Memo

onderwerp Advies verkeerskundig ontwerp
bestemd voor Gemeente Diemen
ter attentie van R. den Ouden
opgesteld door Take d'Ailly
gecontroleerd door Biem Troost

datum 27 januari 2021
referentie 193941_M_TDY_0019
projectnummer 193941

Figuur 2: situatie referentie ontwerp

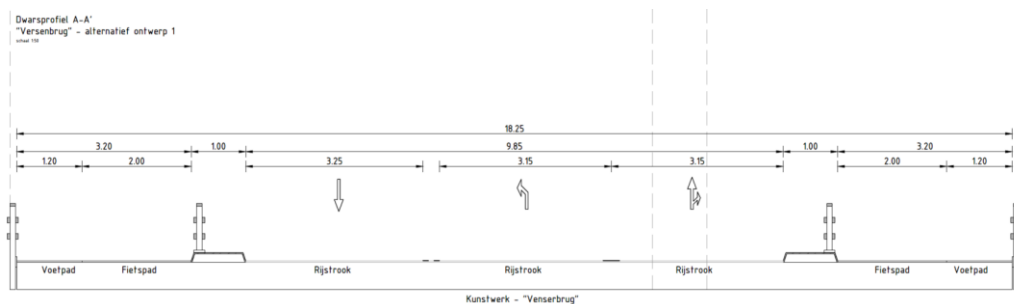
In het referentieontwerp komt er aan de westzijde een gecombineerd fiets/voetpad in twee richtingen met een breedte van 2,95m. Met het oog op verkeersveiligheid is dit ongewenst daar er geen fysieke scheiding aanwezig is die het elkaar tegemoetkomende fietsverkeer van het gemotoriseerd verkeer afschermd. Om vermenging van beide gebruikers op de brug te voorkomen en daarmee ook ongewenste en moeilijk bereikbare ongevallen, is deze fysieke scheiding zeker benodigd.

Figuur 5: fietsstructuur nieuwe situatie

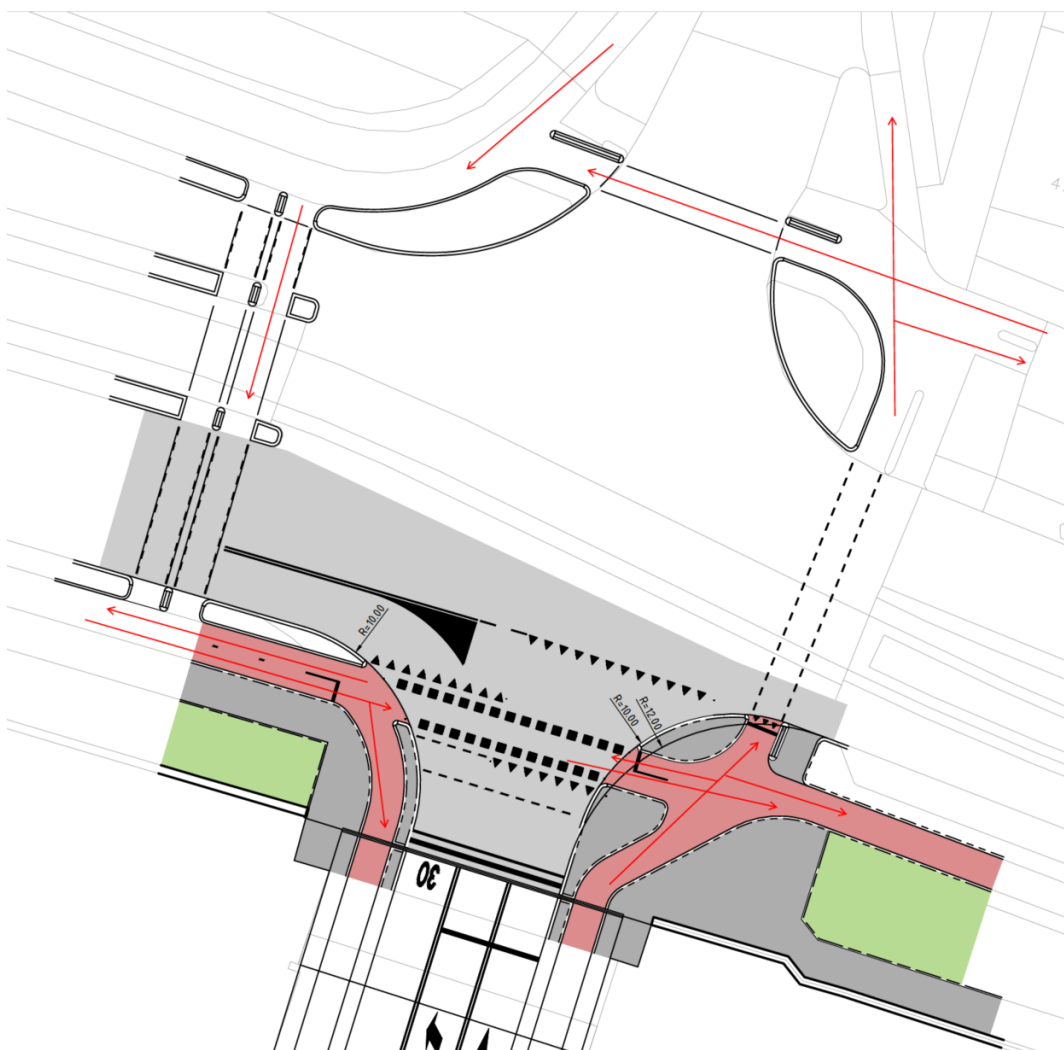
Aan de oost- en noordzijde van de kruising ligt nu een in twee richtingen bereden fietspad met bijbehorende VRI installatie. Deze zal hierdoor wijzigen naar een in één richting bereden fietspad (versmalling van het huidige fietspad naar 2,0m). Aan de westzijde komt een nieuwe fietsoversteek naast de huidige voetgangersoversteek.

Zoals te zien is in de bovenstaande figuur zullen de nieuwe fietsbewegingen elkaar minder kruisen en geeft een overzichtelijke fietsstructuur.

Figuur 6: aangepaste bochtstralen Boven Rijkersloot.

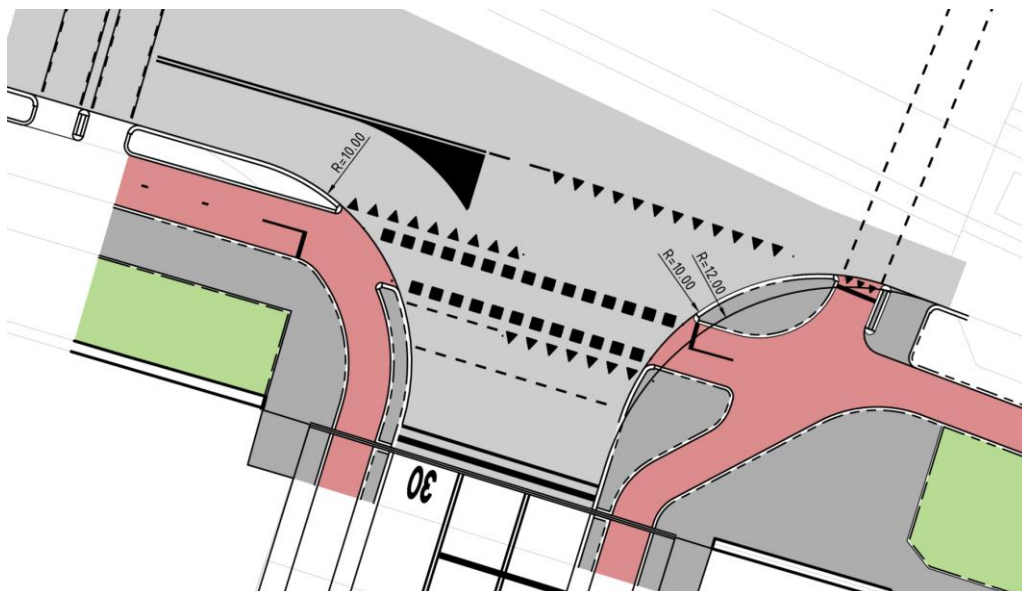
Nadelig echter is dat de bochtstralen tussen Boven Rijkersloot en de Hartveldseweg, door de aanpassing zonder grote gevolgen op de kruising, kleiner worden dan in de bestaande situatie.

Deze gaan van $R=12$ naar $R=10$. Een bocht met een kleinere bochtstraal vertraagt het verkeer (afrij capaciteit wordt minder). Voor het verkeer richting het zuiden is dit prima daar ze meteen een 30km zone inrijden. Voor het verkeer richting noorden en westen is dit nadelig daar de uitstroom trager gaat door de krappere bocht. De reden voor de krappere bocht aan de westzijde in het alternatieve ontwerp is om opstelstroken te houden voor de fietsers (zie figuur 6). Een bocht $R=12$ aan de westzijde is ook mogelijk maar zal nadelige gevolgen hebben voor de fietsstructuur. Voor de situatie met de bocht $R=10$ zal eventueel de VRI (autoverkeer) aangepast moeten worden.

Figuur 8: indicatie zicht op oversteek

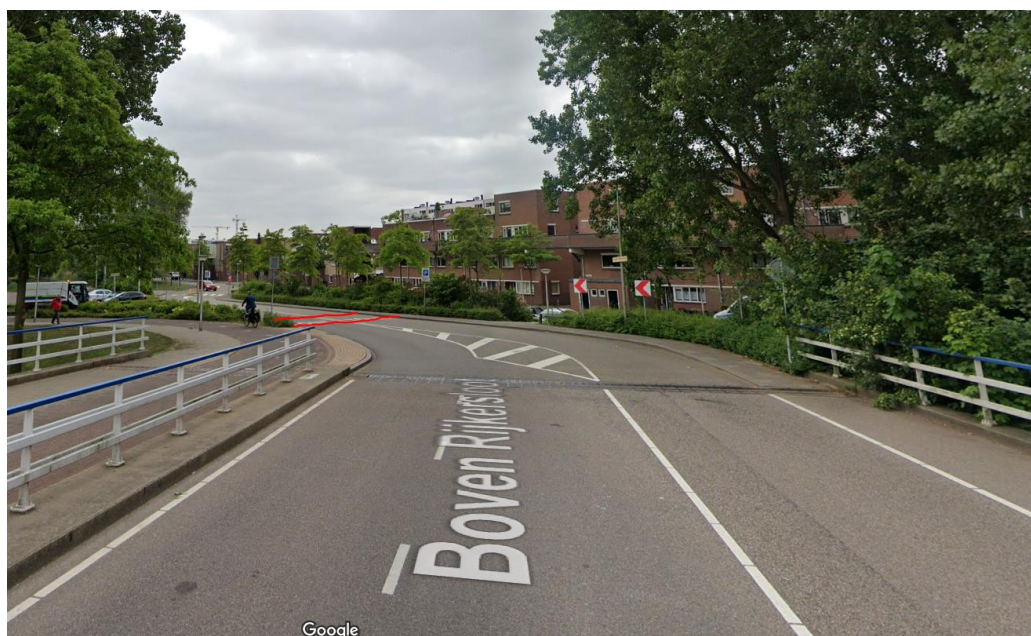
Het stopzichtsicht op de te nemen maatregel vanaf de brug is ook voldoende. Deze moet bij 30km/u voldoen aan 25 meter. Deze ruimte is in het ontwerp aanwezig. De maatregel met oversteek dient s 'nachts echter wel verlicht te zijn.
